Technische Information

Innenmodule MHX-II... und MHX-3... mit 6 oder 9 kW elektrischer Zusatzheizung für OEnoviaPac Wärmepumpen

Wartung – Produkt-Evolution

N° ITOE0233-de

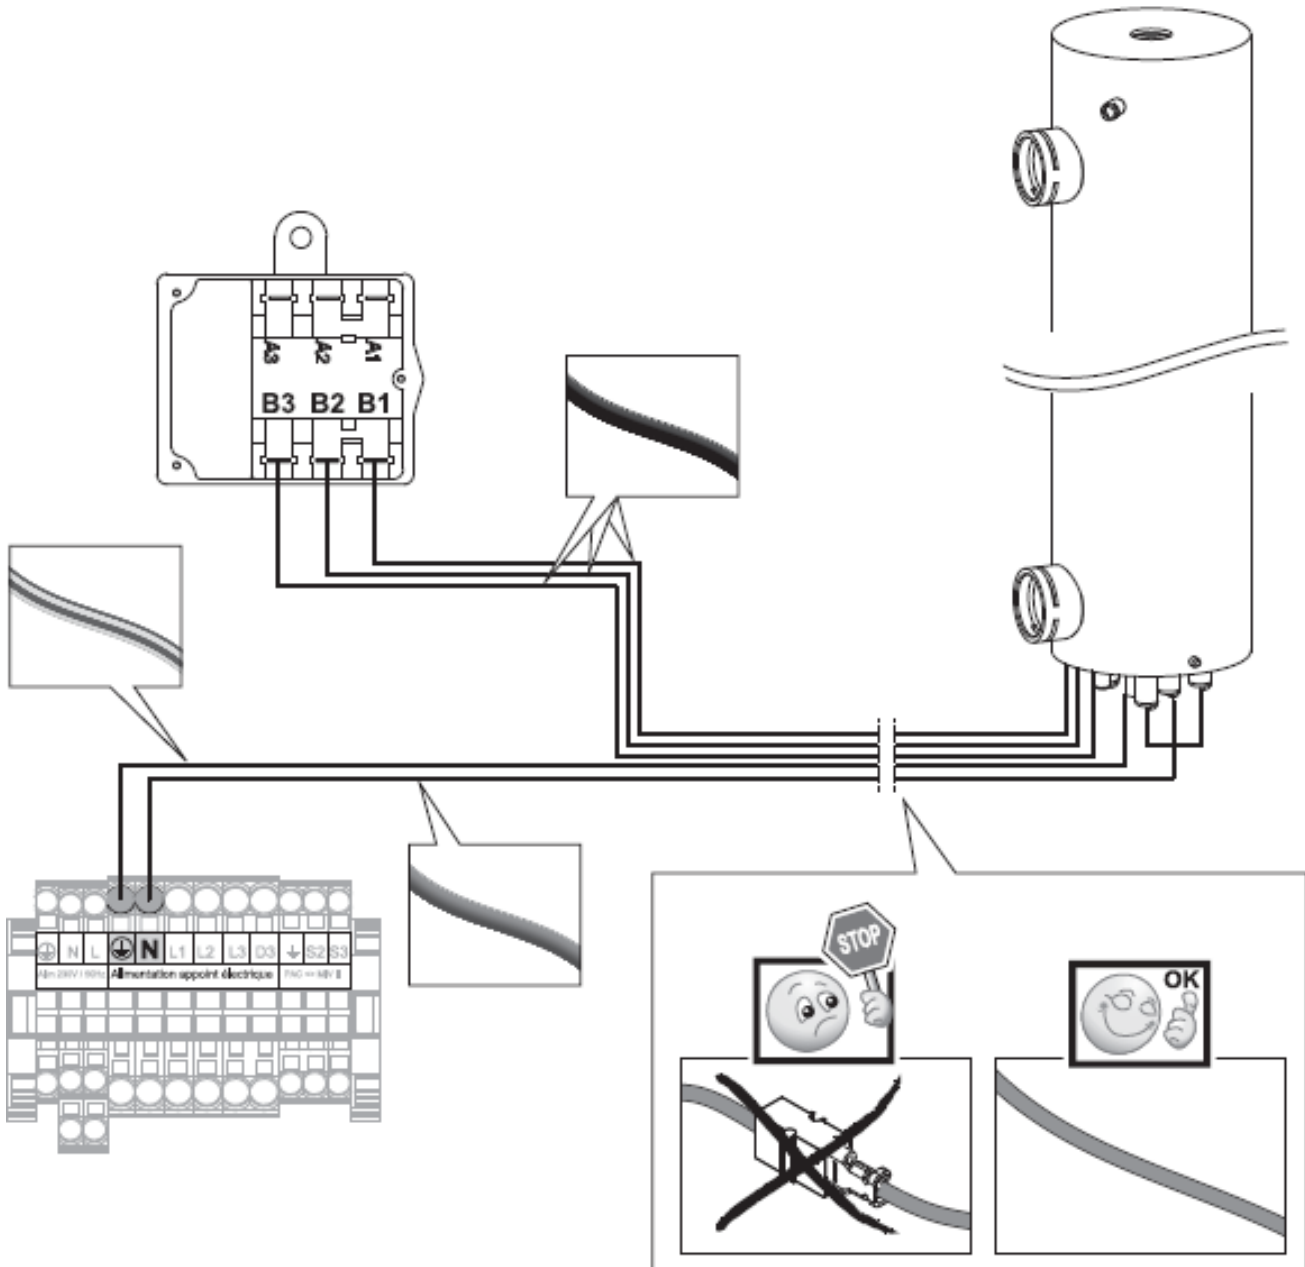
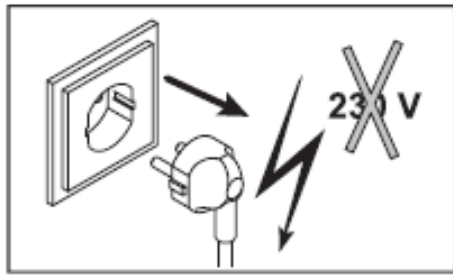
Bei den Innenmodulen mit elektrischer Zusatzheizung wurde der Elektroheizstab durch einen Elektroheizstab ohne Zwischenstecker, der direkt an die Anschlussklemmleiste angeschlossen ist, ersetzt.

Da die Elektroheizstab-Verkabelung nicht als Ersatzteil erhältlich ist, muss bei Bedarf der gesamte Elektroheizstab ersetzt werden.

ACHTUNG : jeder Eingriff auf die Verkabelungen ist verboten !

Referenzen der als **Ersatzteil** erhältliche **6 kW-** und **9 kW-** Elektroheizstab-Sätze:
